Technical Service Bulletin

Модель	Mighty
Группа	Двигатель
Номер	YJAD-20140615-01
Дата	15 Июня 2015
Регион	Russia
Тип	Campaign notice

Замена клапана EGR

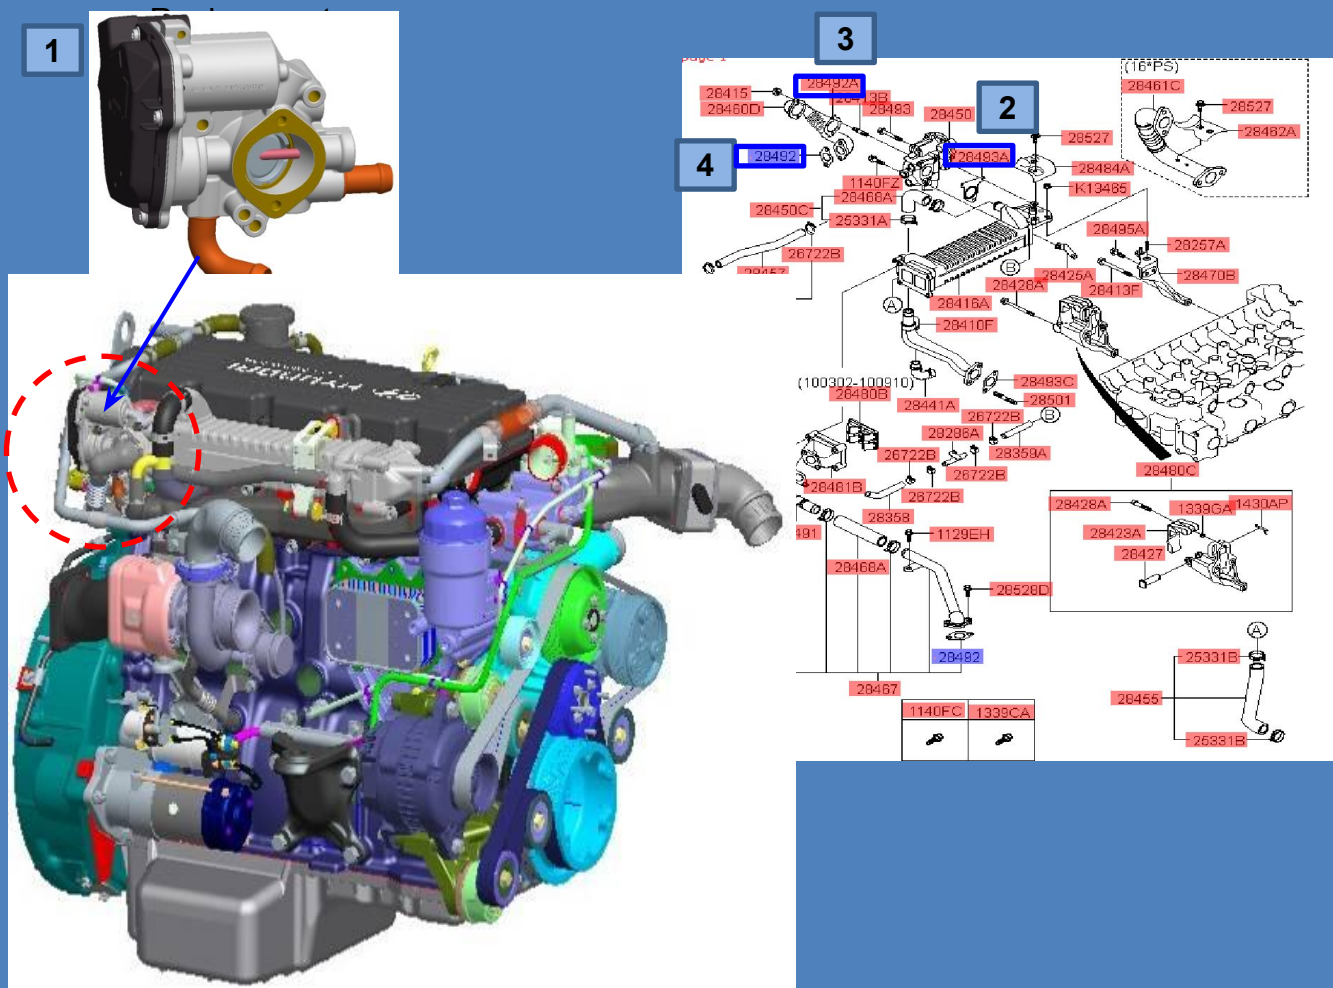
Описание

- на заведенном двигателе : MIL горит, заменить клапан EGR.

- Заменять клапана EGR на всех автомобилях при проведении PDI.
